DODATEK č. 1 ke SMLOUVĚ O DÍLO

Smluvní strany se dohodly na uzavření tohoto Dodatku č. 1, kterým se mění oddíl V. Cena díla Smlouvy o dílo na realizaci stavby **Revitalizace prostranství Na Rybníčku v Třeboni**, uzavřené dne 09.11.2021, a to z důvodu změn vzniklých během výstavby, které jsou podrobněji popsány v příloze tohoto Dodatku č. 1.

ZMĚNOVÝ LIST - PŘÍPOČTY		1										
Název stavby:	Revitalizace prostranství na Rybníčku v Třeboni	Č. smlouvy objednatele:										
Název objektu:	SO 801 Sadové úpravy	Č. smlouvy zhotovitele: 1082101LLH										
Investor (objednatel):	Město Třeboň Palackého nám. 46/II, 379 01 Třeboň											
TDS:	Zdeněk Musil U Rybníčku 378, 378 33 Nová Bystřice											
Projektant (AD):	Ing. Arch. Martin Jirovský Převrátílská 330/15, 390 01 Tábor											
Dodavatel:	EUROVIA CS, a.s., záv. České Budějovice Planá 72, 370 01 České Budějovice											
Zdůvodnění a popis změn: V SO 801 neodpovídají šířky pařezů u položek č. 9, č.10 a č.11 skutečnosti zjištěné na stavbě. Položky pařezů byly nahrazeny dle ujednání SoD odst. III.1 položkami odpovídajícího popisu šíře pařezů dle aktuální ceny katalogů ÚRS CS a.s., Praha 10 viz. také přiložená fotodokumentace

Spárořez:

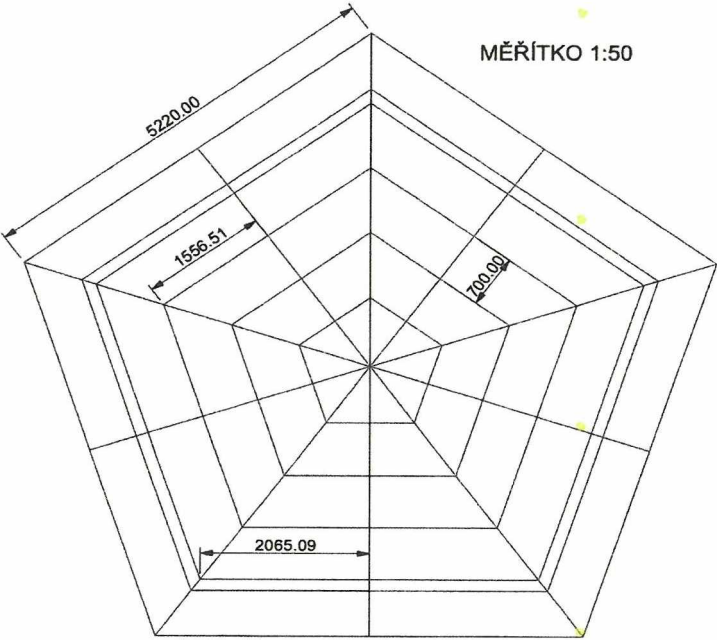
ZMĚNOVÝ LIST - PŘÍPOČTY		3												
Název stavby:	Revitalizace prostranství na Rybníčku v Třeboni	Č. smlouvy objednatele: -												
Název objektu:	SO 701 - Kašna	Č. smlouvy zhotovitele: 1082101LLH												
Investor (objednatel):	Město Třeboň Palackého nám. 46/II, 379 01 Třeboň													
TDS:	Zdeněk Musil U Rybníčku 378, 378 33 Nová Bystřice													
Projektant (AD):	Ing. Arch. Martin Jirovský Převrátilská 330/15, 390 01 Tábor													
Dodavatel:	EUROVIA CS, a.s., záv. České Budějovice Planá 72, 370 01 České Budějovice													
Zdůvodnění a popis změn: Dne 18.1.2022 proběhlo vzorkování stavebního materiálu. Na jednání vznesl investor požadavek na změnu barevnosti žuly použité na kašnu. V zadávací dokumentaci stavby byly navrženy šedé odstíny žuly. Investorem byla vybrána žula INDIA RED (červená) na lem kašny a PADANG YELLOW (žlutá) na dno kašny. Na jednání konaném dne 15.2.2022 byl tento výběr potvrzen včetně upřesnění technických detailů lemu kašny (sedák) a spárořezu dna kašny. Dále byl vznesen požadavek na provoz kašny ve 2 režimech: 1) při provozu prostředních trysek bude v kašně u sedáku 15 cm vody; 2) při provozu všech trysek nebo pouze prostředních bude v kašně u sedáku 7,5 cm vody, u trysek budou osazeny automatické ventily pro uzavření odtoku vody. S ohledem na výše uvedený požadavek je nutné zvětšit technologickou šachtu o 1m na délku, aby se navýšila kapacita přelivné nádrže alespoň na 5m3. Dále je nutné doplnit technologii a trubní materiál.														
Návrh ocenění (dle přiloženého soupisu prací):

Rozsáhlá a podrobná Cena detailů: 1) zaměření, vyhotovení PD 2) materiál 3) korničování 112 m2 4) montáž 5) broušení nebo leštění hran 52 mb 6) vyřezávání otvorů 6 ks 7) spojovací materiál, vysokozátáčové terče 112 m2 8) doprava - velké auto s rukou 2x 9) přesuny hmot 10) základní hydroizolní impregnace 112 m2 11) technické zajištění											
34	K	7.R	D+M kašny - příplatek k p.č. 30 za provedení dle požadavků investora Materiál: IndiaRed+PandaYellow. Podlaha kašny bude tvořena žlutou žulou s pemňovaným povrchem, tl. 30 mm, sparořez bude reflektovat maximální výšku prvku 700 mm, kontaktní lepeno, svisele odklady lemu budou tvořeny červenou žulou India Red, s leštěným povrchem, tl. 30 mm, kont. lepeno, horní parapet lemu bude z červené žuly India Red s leštěným povrchem, tl. 60 (2x30) mm, obě hrany budou zateklé do odtoku, dle schématu	kpl	0,000	1,000	1,000	359 867,60	0,00	359 867,60	359 867,60

Úprava D+M kašny dle požadavků investora viz p.č. 30											
			1) zaměření, vyhotovení PD	m2	0,000	112,000	112,000	438,00	0,00	49 056,00	49 056,00
			2) materiál								
			dielže žulá 3 cm	m2	0,000	81,900	81,900	5 170,00	0,00	423 423,00	423 423,00
			sedák červená 3x3 cm	m2	0,000	22,800	22,800	17 750,00	0,00	404 700,00	404 700,00
			obklad červená 3 cm	m2	0,000	27,400	27,400	8 875,00	0,00	243 175,00	243 175,00
